V/Réf. : 07/PFU/610269
N/Réf. : JMB/FRT-3.2/s.598
Annexe : 1 dossier

Concerne : FOREST. Parc Duden.
Restauration des massifs avec abattage de 53 arbres – phase 1 du plan de gestion.
Avis de principe
Dossier traité par M Bruno Campanella (DMS) et M Pascal Fostiez (DU)

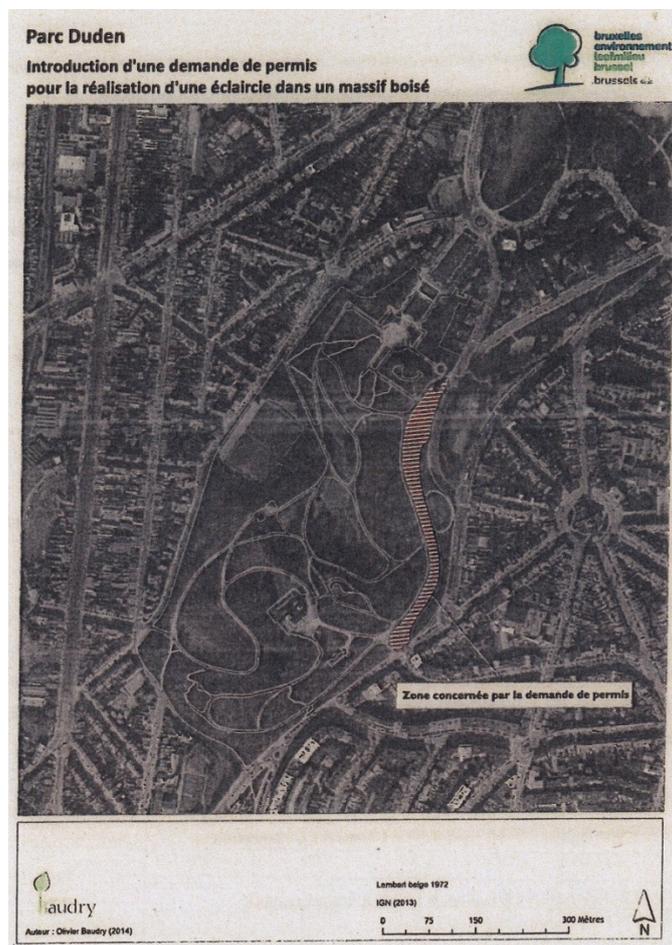
La CRMS approuve l'approche spatio-temporelle quant à la manière de procéder et de planifier l'entretien, ainsi que le rajeunissement des peuplements en place. Toutefois, la CRMS est d'avis que Bruxelles-Environnement devrait avancer simultanément sur les autres aspects de restauration des ensembles paysagers-patrimoniaux, éventuellement y compris l'entretien des bâtiments (peintures, gouttières, jointoiment des briques et pierres, etc.), zone par zone et à ne pas se limiter au renouvellement des massifs. Le réseau des chemins, cheminements et accessibilité devrait également évoluer parallèlement à l'avancement du rajeunissement des 13 parcelles : création de sentiers, suppression, modification des chemins et entrées, etc. L'opération de rajeunissement des massifs devrait également être l'occasion de mettre en œuvre les mesures antiérosives telles que des rigoles et égouttages, des zones d'infiltration et de rétention, des fascines, des plantations en ourlet de végétation et arbustes à feuillage persistant, mulching, etc., ainsi que les objectifs de biodiversité.

La CRMS encourage aussi la mise en défens qui est l'une des mesures indispensables à prévoir mais d'autres mesures d'accompagnement doivent impérativement être mises sur pied pour garantir le succès des travaux de rajeunissement. Une surveillance permanente du parc semble indispensable.
